NUM. CEPR-AP-2015-0002

**SOBRE:** PLAN INTEGRADO DE  
RECURSOS

ALEGATO DE LOS INTERVENTORES ENLACE LATINO DE ACCIÓN CLIMÁTICA-EL  
PUENTE DE WILLIAMSBURG, INC. Y COMITÉ DIALOGO AMBIENTAL, INC.

# Comments on the Puerto Rico Electric Power Authority's Integrated Resource Plan

Figure 1. Actual and Projected Sales by PREPA, 1994 – 2035.

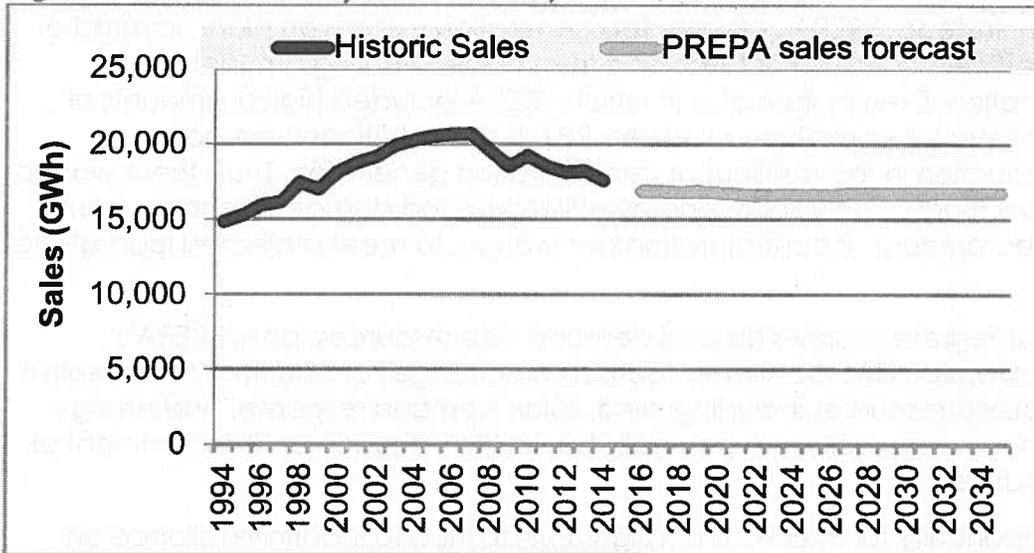
PREPA based its IRP modeling on only one load forecast and did not present any lower load forecast sensitivity. As shown in the following graph, PREPA's actual sales declined 15% from 2007 to 2014, a result of the economic crisis and loss of population. Yet PREPA's projected load forecast shows load remaining approximately flat from 2016 through 2035.<sup>1</sup> The discrepancy between the clear downward trend in sales over the last decade and the flat sales projection is not addressed in the IRP.

The fact that PREPA's load forecast departs markedly from the last decade of historical data, relies on a limited set of explanatory variables and does not include any of PREPA's attempts to reduce non-technical losses, suggest that a lower load forecast would have been more realistic.

By failing to model a lower demand forecast sensitivity, PREPA's IRP does not fully explore the risk to ratepayers of overbuilding its system. Under PREPA's preferred buildout plan, if the load forecast does not materialize, the costs of underutilized capacity must still be recovered from ratepayers. PREPA's preferred plan lacks flexibility because it appears that it must immediately make financial commitments totaling more than \$1.5 billion in order to meet its timeline (Figure 2 below). That figure includes transmission, AOGP, and central station generator costs. PREPA's ratepayers are on the hook for this investment even if the load to support it does not materialize as forecasted.

Figure 3. Projected Hourly Demand on Maximum Demand Day in 2025 with and without DR<sup>5</sup>

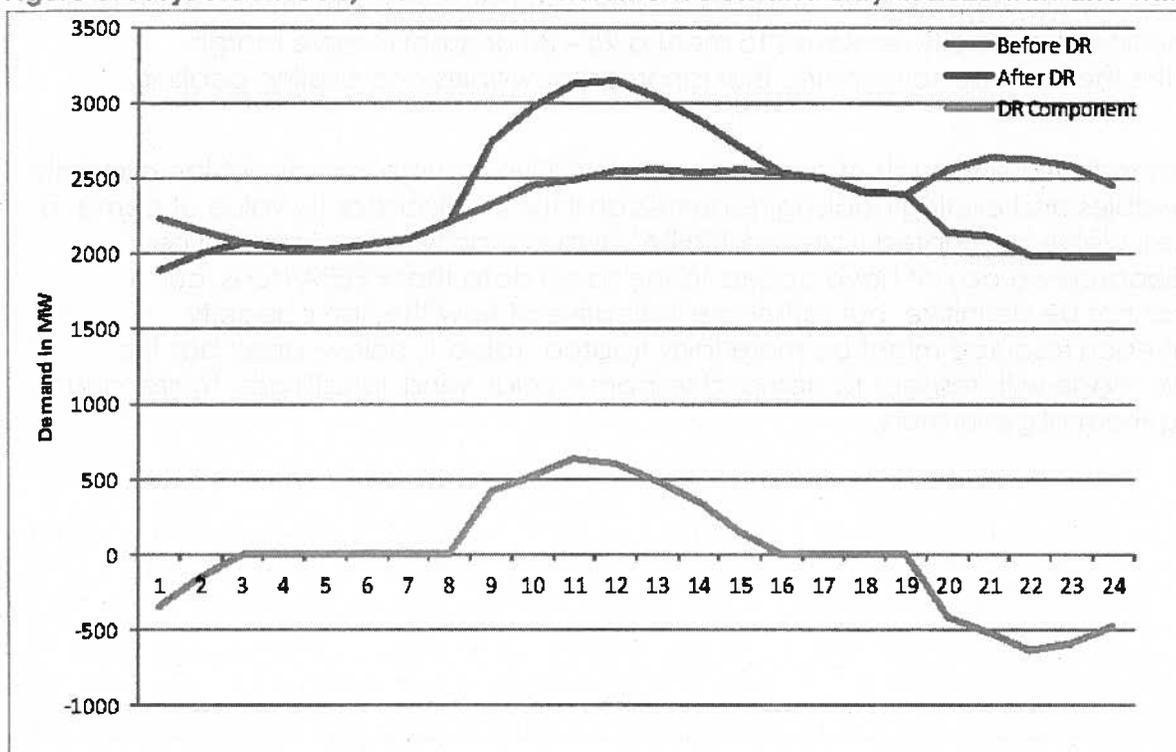
PREPA views demand response as providing no value other than that illustrated in Figure 3 – it moves consumption from hours 20 – 24 and 1 – 3 to hours 8 – 16. That is, the hourly demand curve moves from the blue line to the red line.

In this example, while DR shifts the peak to daytime hours, it does nothing else. It does not, for example, as the above-mentioned residential air conditioning DR program would do, contribute to reducing the peak load. In addition to failing to consider the ability of DR to shave peak load, PREPA’s IRP also underestimates the capability of many other resources to meet its peak load. This leads PREPA to inflate its reserve margin and to plan to build more generation resources than are necessary.

Figure 4. By Leveraging Existing Resources and Adding in Demand Response, PREPA would Need Far Fewer New Resources to Meet its Peak Needs.<sup>8</sup>

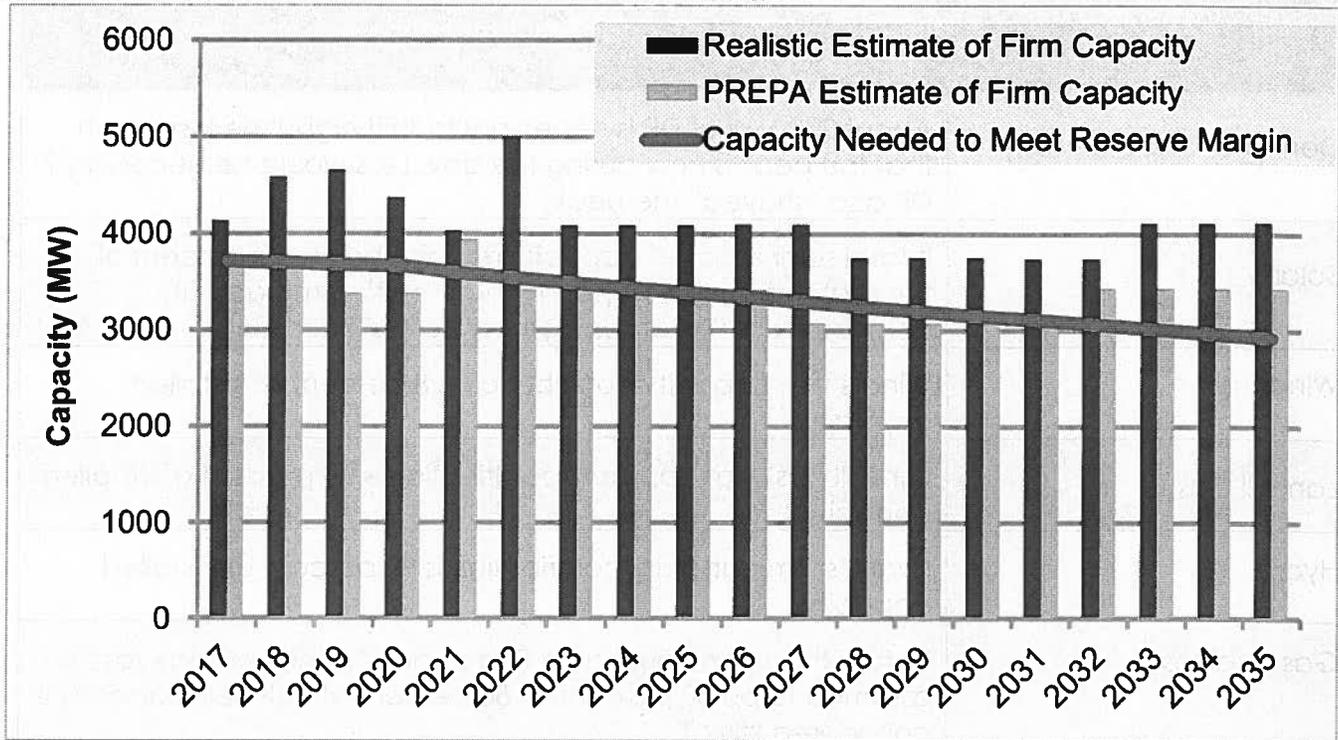
Under the assumptions outlined in Table 1, PREPA does not need to add as much new thermal generating capacity as it claims. In fact, with the assumptions in Table 1, the generation capacity buildout envisioned in PREPA's preferred scenario, P3MF1M, will result in significantly overbuilding the generation system.

As Figure 4 demonstrates, accounting for the ability of existing resources to meet peak needs implies that PREPA's preferred plan will result in far more capacity than is necessary. PREPA could greatly reduce the level of thermal generation necessary to meet the peak. If fewer thermal generators are built or repowered, then less capital investment is also needed. Figure 4 has some conservatism built into it in that it does not account for all 2,100 MW of potential renewables, since those renewables are also not part of PREPA's modeling.<sup>9</sup> And it does not account for the possibility that energy efficiency could also shift peak needs to the daytime or that demand response could shave as well as shift the peak from the nighttime.

Figure 6. Most of the “Benefit” of PREPA’s Preferred Plan including AOGP (P3F1) Over a Similar Plan without AOGP (P3F2) Occurs Late in the Planning Period<sup>23</sup>

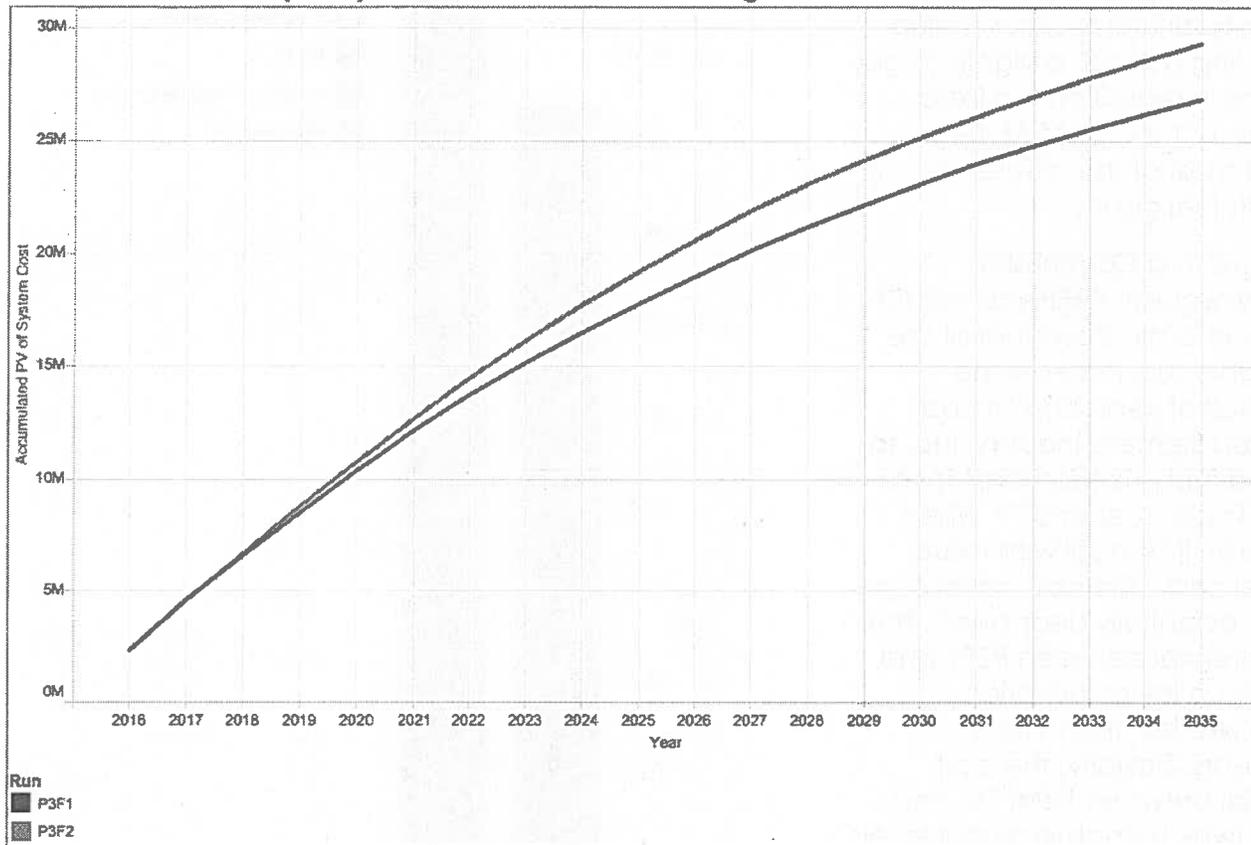
of 2016 – 2035. However, as shown in Figure 6, below, the benefit of P3F1 does not immediately accumulate to ratepayers and is weighted towards the latter half of the planning period.

Because events further in the future are more difficult to predict, there is a risk that these assumed future benefits of P3F1 relative to P3F2 will not materialize.

Figure 7. Present Value Cost of P3F1 and P3F2 by Cost Category

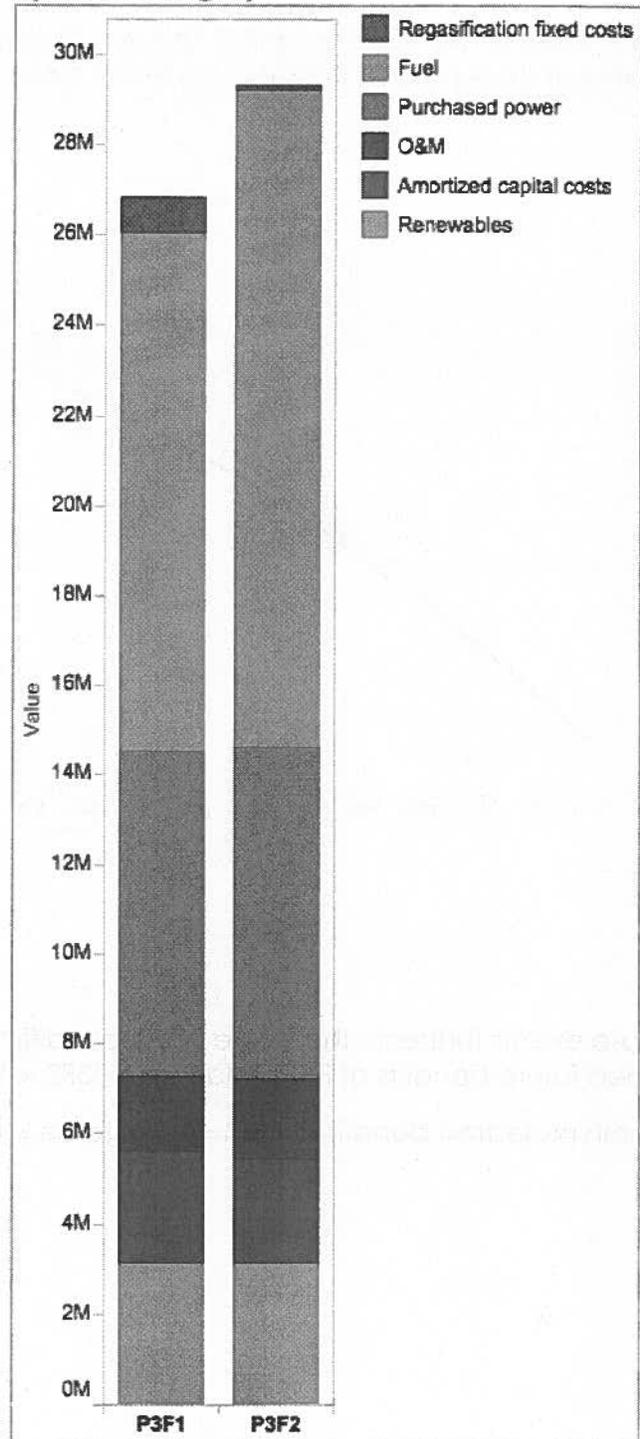
The main projected benefit of P3F1 seems to be a reduction in fuel cost as shown in Figure 7.

There is a small difference in "amortized capital costs" (defined as the PV of capital expenditures made on fossil-fuel facilities during the planning period), a slightly larger difference in regasification fixed costs due to the cost of AOGP in P3F1, but most of the difference has to do with fuel costs.

These modeling results show that the cost advantage of AOGP is highly sensitive to future fuel prices. The benefit of AOGP is thus as volatile as oil and natural gas prices, which in turn places significant risk on ratepayers that no cost benefit will be realized under PREPA's preferred plan.
